监理工程师通知单

工程名称：华直当阳市庙前镇 4*20MWp 地面分布式农光互补光伏发电项目

编号：HZDYM-Q-CZZH-TZ-100

事由：关于 23 区、24 区、32 区、33 区、34 区、36 区施工质量相关事宜

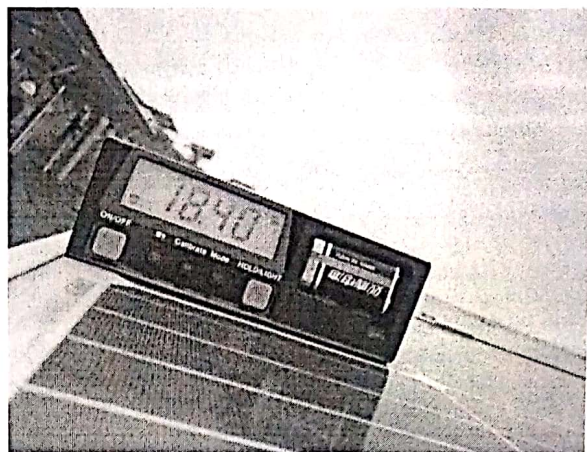
1. 场区部分组件安装倾斜角不符合设计要求，个别组件高低落差较大。
2. 部分支架横梁螺栓紧固不到位，部分螺栓有锈蚀现象。
3. 支架拉杆未紧固，个别支架未安装拉杆。
4. 部分支架基座与桩帽焊缝不合格，部分桩帽防腐刷漆不到位。
5. 场区部分汇流箱安装倾斜，安装垂直度不符合设计要求。
6. 汇流箱接地扁铁未刷黄绿漆，32 区汇流箱未编号、直流电缆未挂牌。
7. 场区部分支架防水橡胶圈安装不到位。
8. 场区部分电缆套管破损未处理，未使用钢扎带固定。
9. 场区电缆沟回填不到位，电缆标识桩数量不足，未标明电缆走向。
10. 部分光伏组件下方线缆摆放混乱未整理。
11. 32 区部分接地扁铁焊接处未防腐处理。
12. 34 区部分区域有树木遮阴未处理。
13. 34 区光伏组串编号喷漆不合格。
14. 32 区、33 区、34 区、36 区支架组件接地连接不符合设计要求。。
15. 场区围栏破损未修复，34 区西侧围栏完全封闭未做大门。
16. 36 区箱逆变预埋件桩头未防腐。
17. 33 区有 3 块组件破损未更换。
18. 场区部分组件压块未紧固，24 区有组件掉落现象。
19. 箱变进线口未封堵，部分存在防火泥已掉落。
20. 部分光伏区场地未平整。
21. 其他未尽事项请根据施工合同和设计图纸施工完成。

支架螺栓紧固不到位

以上存在问题施工单位必须立即开始安排消缺人员整改，经过自检合格后
再报验监理项目部。若明天现场检查发现施工单位未去落实整改，将对施工单
位进行重罚。请将施工整改结果于 2019 年 4 月 24 日前回复本项目监理
机构。

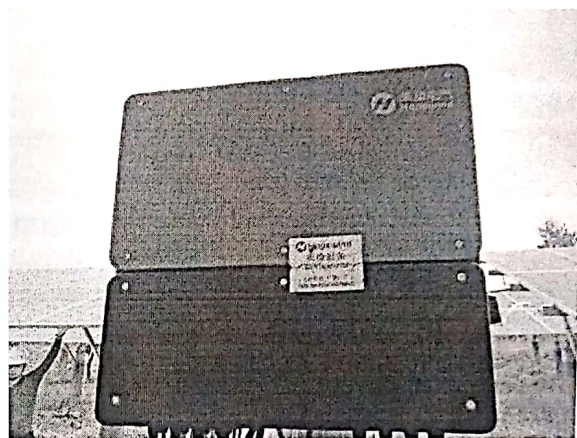
光伏组件安装倾斜角不合格

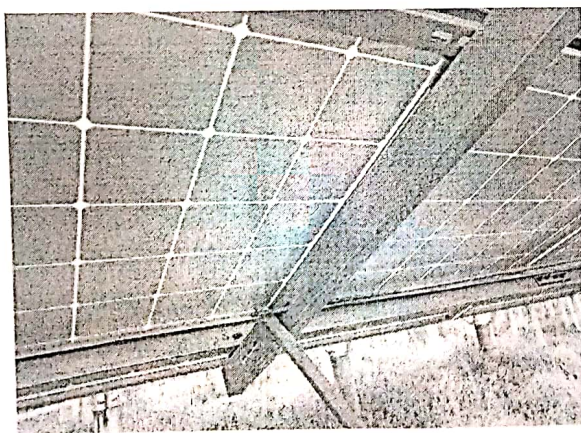
汇流箱接地扁铁未刷漆

32 区汇流箱未编号

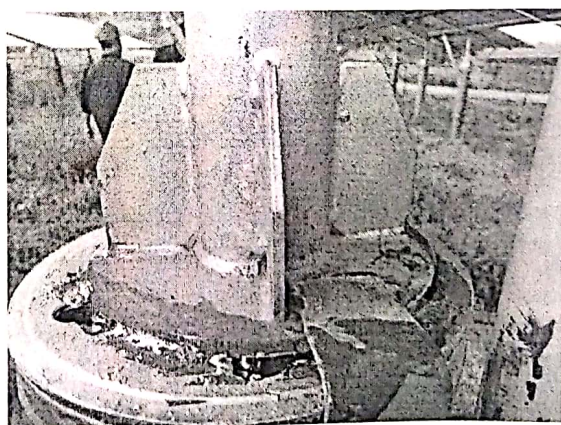
支架拉杆安装不到位

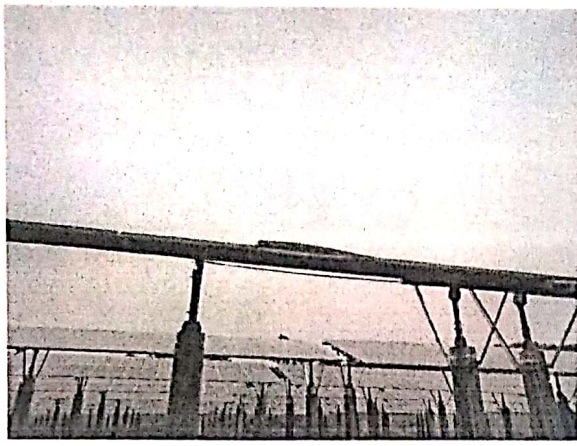
32 区接地扁铁未防腐

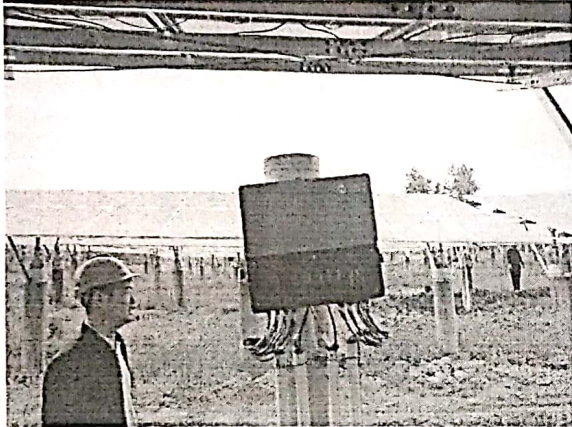
36 区预埋管桩桩头未防腐

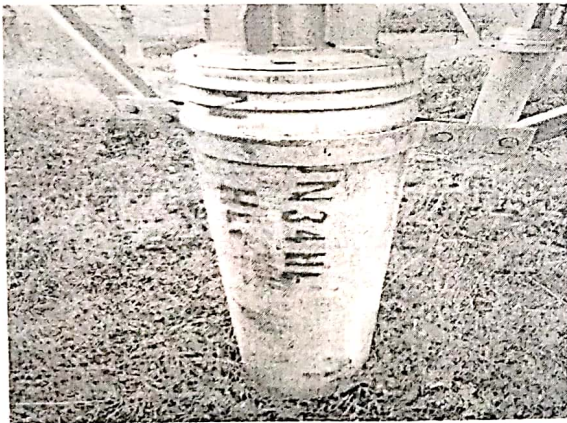
汇流箱安装倾斜

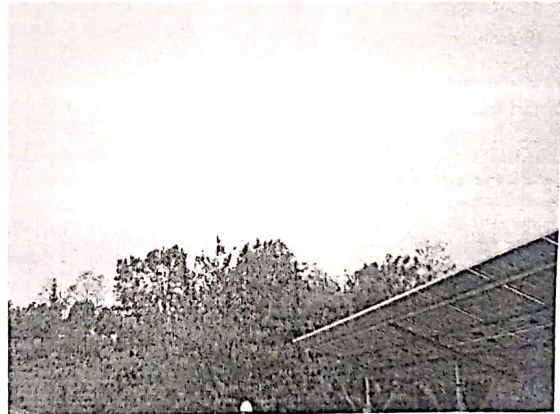
防水橡胶圈安装不到位

34 区政策编号不合格

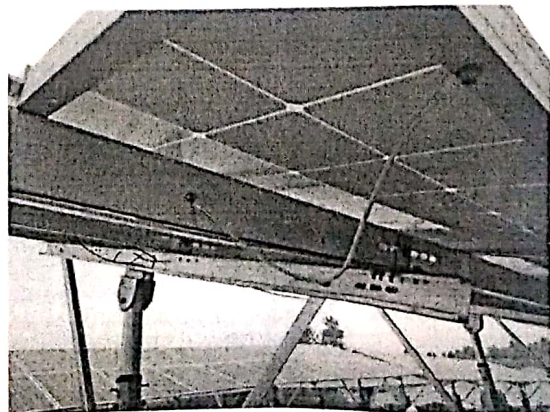
34 区树木遮阴未处理
